CONCEPTO TÉCNICO SOBRE NECESIDAD DE ESTUDIOS DETALLADOS DE AMENAZA Y RIESGO POR FENOMENOS DE REMOCIÓN EN MASA DENTRO DEL TRÁMITE DE LICENCIA URBANÍSTICA	Código:	GPR-FT-10
		Versión:	04
		Fecha de revisión:	21/06/2011

1.1 CONCEPTO TÉCNICO No. CT:	CT-7424
1.2 ÁREA:	Análisis y Mitigación del Riesgo
1.3 COORDINACIÓN:	Estudios y Conceptos Técnico
1.4 REFERENCIA CRUZADA RADICADO FOPAE:	2014ER2702
1.5 RESPUESTA OFICIAL No.	RO-70373

2.1 SOLICITANTE:	Compensar
2.2 PROYECTO:	
2.3 LOCALIDAD:	4. San Cristóbal
2.4 UPZ:	51. Los Libertadores
2.5 BARRIO O SECTOR CATASTRAL:	Los Libertadores
2.6 DIRECCIÓN:	Carrera 11A Este # 54-49 Sur (**)
2.7 CHIP:	AAA0005UBXR (*)
2.8 MANZANA CATASTRAL:	49
2.9 PREDIO CATASTRAL:	24
2.10 ÁREA (Ha):	0.01275 (*)
2.11 FECHA DE VISITA:	Febrero 20 de 2014

Figura 1. Localización general del proyecto emplazado en el predio de la Carrera 11A Este # 54-49 Sur en el Plano Normativo de Amenaza por Remoción en Masa del POT (Decreto 364 de 2013), el cual se encuentra en Amenaza Media.

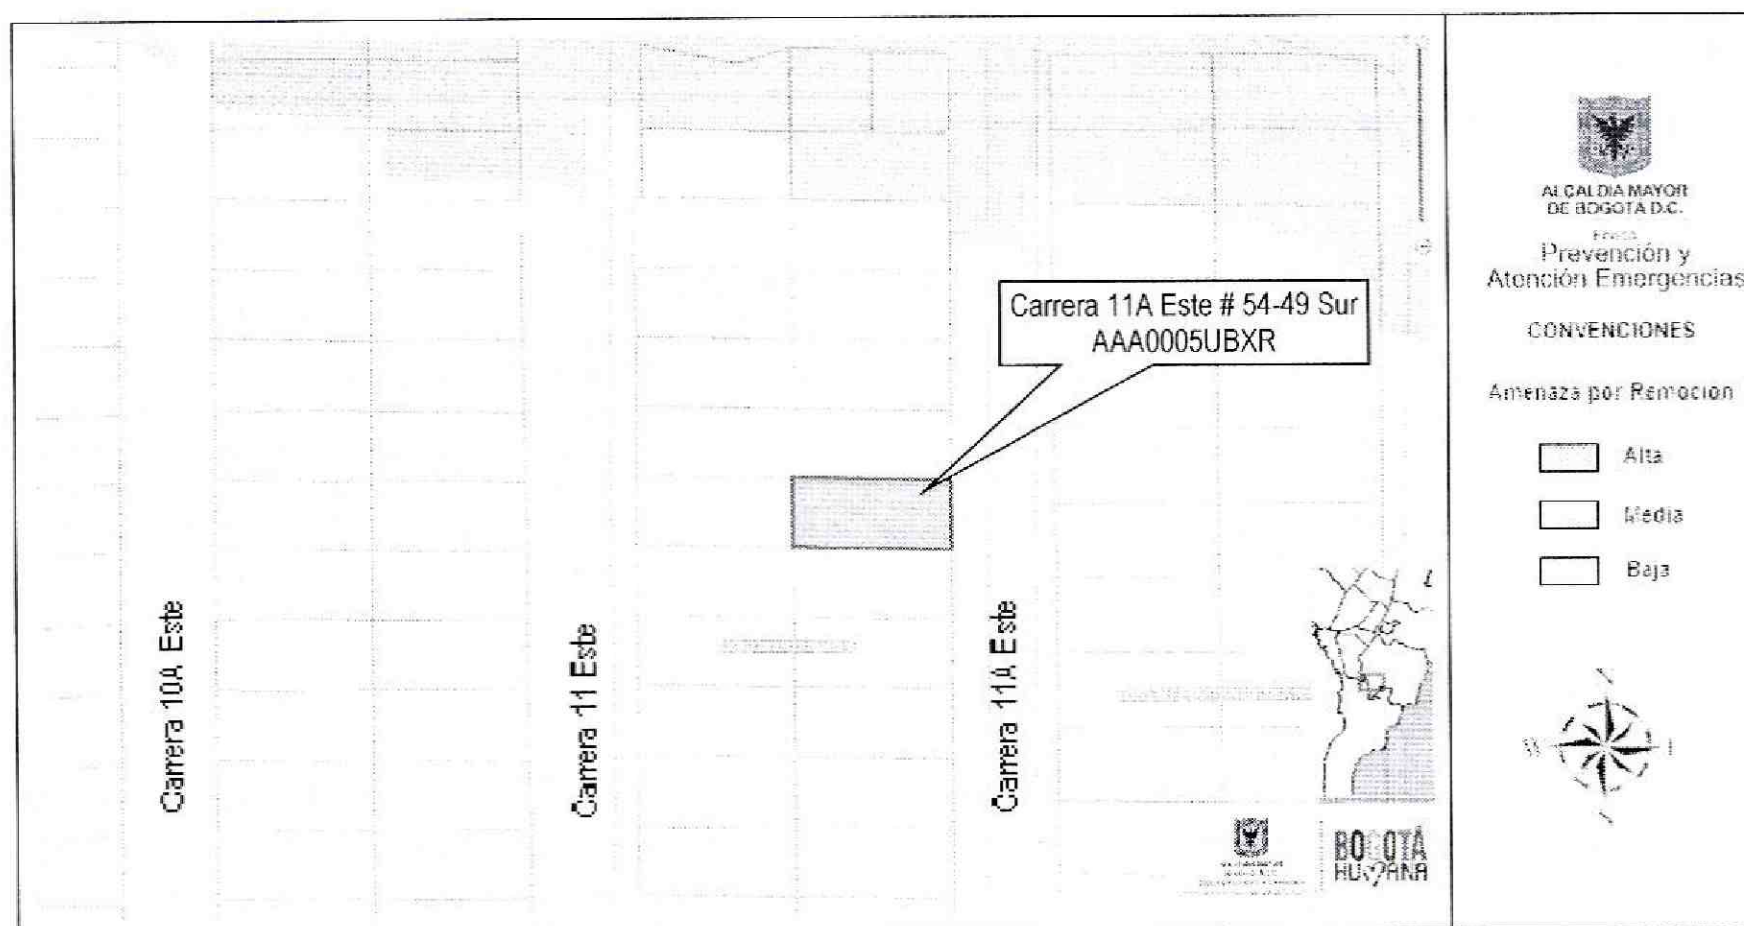
Conforme con los planos normativos de “Amenaza por Remoción en Masa” enmarcados en el Plan de Ordenamiento Territorial de Bogotá–POT, tanto del Decreto 190 de 2004, como del Decreto 364 de 2013 el sector en el que se localiza el proyecto ubicado en el predio de la Carrera 11A Este # 54-49 Sur, Localidad de San Cristóbal, se encuentra en una zona de Amenaza Media por procesos de remoción en masa (Figura 1)
